# Groen Verbeterplan Reeuwijk-Brug (2022-2025)

*versie d.d. 11-02-2023*

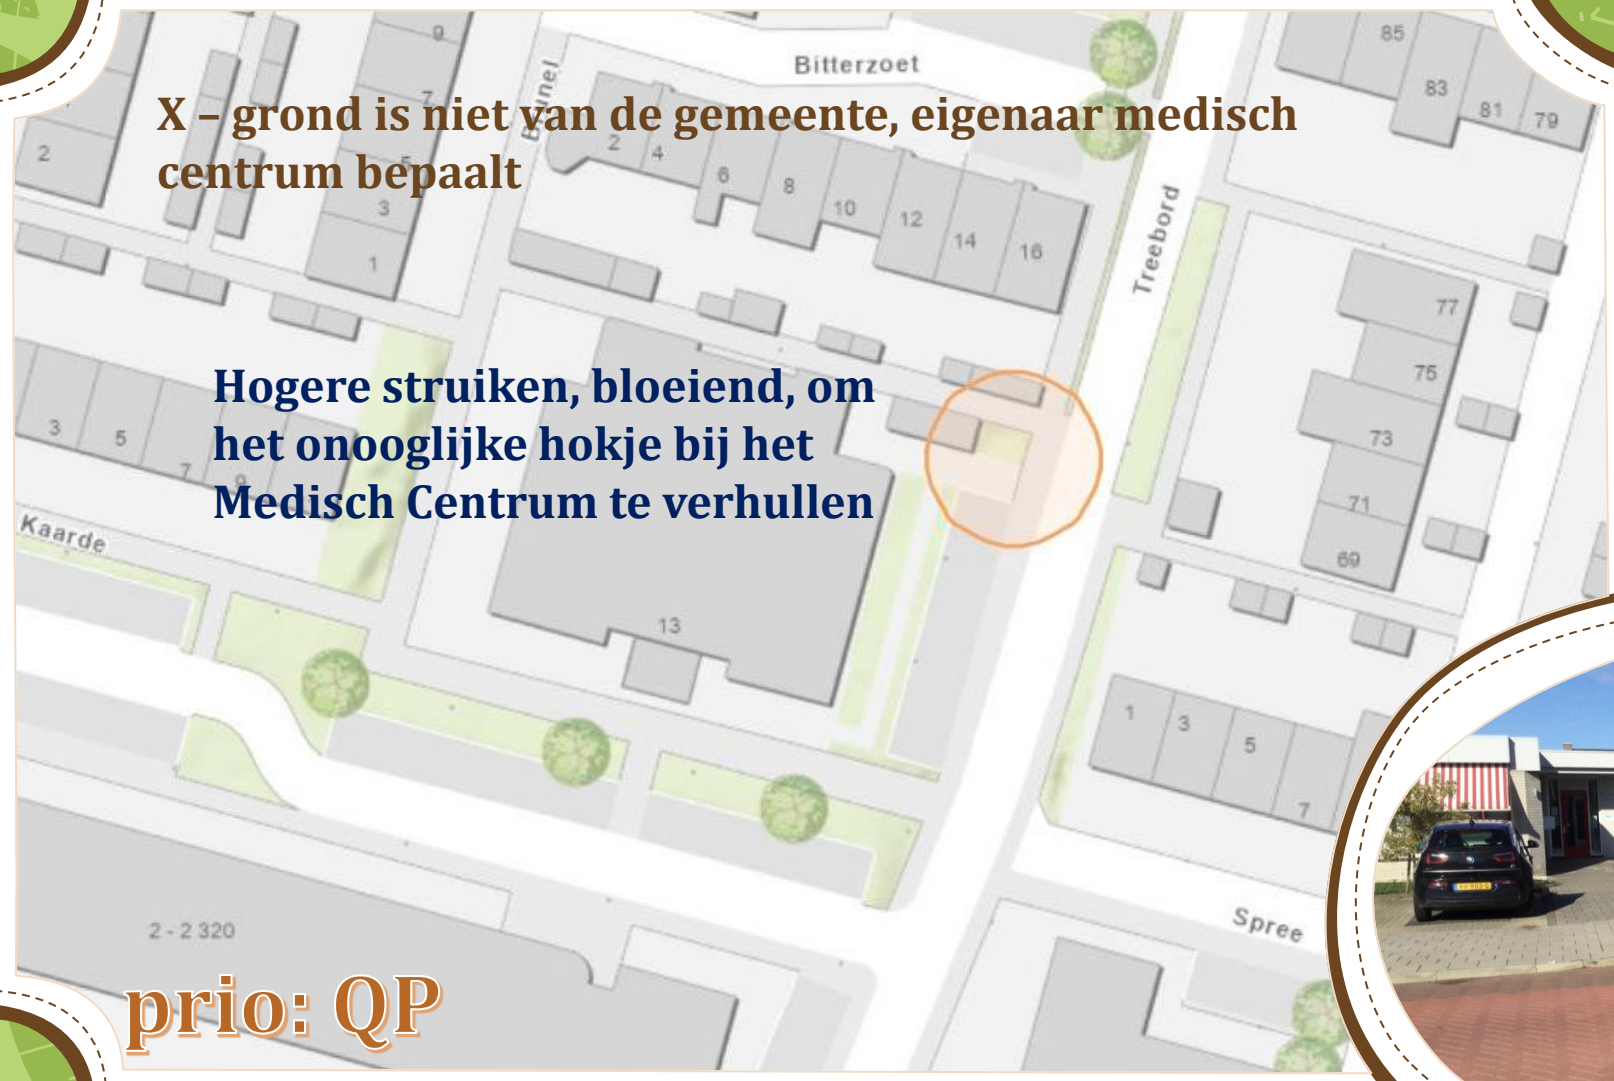
Hier kunnen enkele bomen worden bijgeplaatst ter vervanging van stoeptegels

Hier kunnen net als vroeger enkele bomen in de berm worden geplaatst

**Mogelijkheden benutten om het plein te vergroenen door enkele parkeerplaatsen op te heffen.**

Eén of twee bomen  
plaatsen in het  
bestaande groenperkje

In de berm langs de sloot zouden enkele knotwilgen o.i.d. niet misstaan (zie als goed voorbeeld de andere kant van de brug)

**Hier lijken eenvoudig enkele bomen te kunnen worden bijgeplaatst in de grasstrook**

Hier kunnen enkele bomen worden geplaatst rond de kop van de sloot

Tussen de twee houten palen stond vroeger een boom, deze opnieuw plaatsen.

**Hier kunnen enkele bomen worden geplaatst in de grasstrook links en rechts van het zitbankje**

**Mogelijkheden benutten om het plein te vergroenen door enkele parkeerplaatsen op te heffen.**

**Hier kunnen enkele bomen  
worden bijgeplaatst in de  
bestaand groenstrook.**

Eén of meerdere bomen  
nieuw plaatsen in de  
grasstrook bij de  
parkeerplaats van het  
medisch centrum

Hier kunnen enkele bomen worden bijgeplaatst in de bestaand groenstrook met nu alleen lage struiken

Hogere struiken, bloeiend, om het onooglijke hokje bij het Medisch Centrum te verhullen

**Mogelijkheden benutten om het plein te vergroenen door enkele parkeerplaatsen op te heffen.**

**Eén dode boom kan worden  
vervangen door enkele nieuwe  
exemplaren**

De stenige aanblik kan verbeteren met een betere inrichting van de openbare ruimte

**Een niet diep wortelde  
struik plaatsen voor het  
nutsgebouwje om grafitti  
vervuiling te voorkomen.**

**Hier kan een extra boom  
worden geplaatst ter  
vervanging van stoeptegels**

Hier kunnen enkele bomen  
worden bijgeplaatst ter  
vervanging van stoeptegels

Hier kan een enkele boom  
worden bijgeplaatst ter  
vervanging van een  
parkeerplaats

Langs de zijgevel van woning  
Plesmanstraat 23 zouden  
enkele vuurdoorns kunnen  
worden geplaatst

**Langs de zijgevel van de brandweer kazerne zouden enkele passende struiken kunnen worden geplaatst**

**Hier langs de Oudeweg zouden enkele extra bomen kunnen worden bijgeplaatst**

Hier langs de Buitenomweg extra bomen als fijnstof barrière

Langs de Van Staverenstraat  
lijken enkele bomen verdwenen

**Het parkje langs het Treebord**  
**verdient verbetering, inboet**  
**vervangen en verrijking van de**  
**bepplanting is hier zeer gewenst.**

**Aan de Poelruit zijn helaas vier grote bloesem bomen gekapt/verwijderd voor werkzaamheden aan de waterleiding. Deze moeten worden vervangen.**

Q4 2023 - eerst duidelijk benodigd over beheer en onderhoud (door wie) en samenstelling planten (wat?). De huidige plantenbakken staan ook niet naar tevreden van winkeliers en dorpssteam.

Q3 start 2023 - project, na afronding werkzaamheden conform voorstel dorpssteam

X - niet uitvoerbaar, te duur, pas een mogelijkheid als er onderhoud aan asfalt noodzaak is. Tevens zijn er dan metingen noodzakelijk voor capaciteit en parkeer behoefte voordat er parkeerplaatsen worden geschraapt

Q1 2023 of Q4 2023 - zal uitgevoerd worden, planning  
onderhevig aan huidige bezetting team groen

X- niet in beheer gemeente, afstemmen met VVE over mogelijkheden.

**Gerealiseerd - bij gebouw scouting zijn enkele bomen geplaatst, andere locaties is aanwezig**

Q4 2023 - na uitwerking plan/ontwerp, plan vormen a.d.h.v ideeën en wensen met buurt/dorpsteam. Deze communiceren met gemeente voor uitwerking

Q1 2023 – beplanting is reeds afgeroepen

**Q4 2023 – technisch mogelijk maar plan opstellen voor het grotere geheel, zichtlijnen vrij houden en afstemming door dorpssteam met direct omwonenden vereiste voor succes**

**X - niet mogelijk, veel kabels en leidingen**

**2023-2025 - na ontwikkeling project weidezone  
groenplan opstellen en uitvoeren**

Q4 2022 - gerealiseerd

Q4 2023 – is een mogelijkheid, KLIC melding nog niet opgevraagd, wel schade aan beplanting, uitvoeren na beoordeling KLIC

X - grond is niet van de gemeente, eigenaar medisch centrum bepaalt

X - geen actuele metingen parkeerdruk, metingen van 2 jaar geleden geven aan de opheffen P-vakken geen optie is

Q4 2022 - gerealiseerd

X - kosten te hoog, oppakken bij renovatie (riool en wegen) Reeuwijk-Brug

**Q1 2023 (uitloop Q4) – Technisch haalbaar, planning  
onderhevig aan huidige bezetting team groen**

**Q1 2023 (uitloop Q4) – Technisch haalbaar, planning  
onderhevig aan huidige bezetting team groen**

X - grond is niet van de gemeente, eigenaar zorgcentrum  
Reeuwijk bepaalt

Q1 2023 – gedeeltelijk uitvoerbaar, planning onderhevig  
aan huidige bezetting team groen

X - grond is niet van de gemeente, woningbouw  
vereniging Reeuwijk en bewoner bepalen

**X - veel kabels en leidingen in de ondergrond, technisch niet haalbaar/wenselijk om groen op te planten**

**Q1 2023 - vrij zicht op landschap wenselijk, wellicht verspreid enkele knotten toepassen, bij knotten wilgen worden enkele staken hier in de grond gedrukt**

X - lastig, zeer smalle berm, onderhoud aan sloot wordt met bomen bemoeilijk en verlichting aanwezig

Q1 2023 – opgenomen in de inboetlijst

**Q4 2023 – zie punt 7 en 9,**  
**dit parkje dient heringericht te worden, zowel**  
**functioneel de inrichting als ook gebruik. Zijn er wensen**  
**die leven/spelen in het dorp die hier gerealiseerd**  
**kunnen worden? Pluktuin, educatie, vlindertuin, tiny**  
**forest? Suggesties vanuit het dorp(steam) zijn wenselijk**  
**voordat plan herinrichting wordt opgetekend**
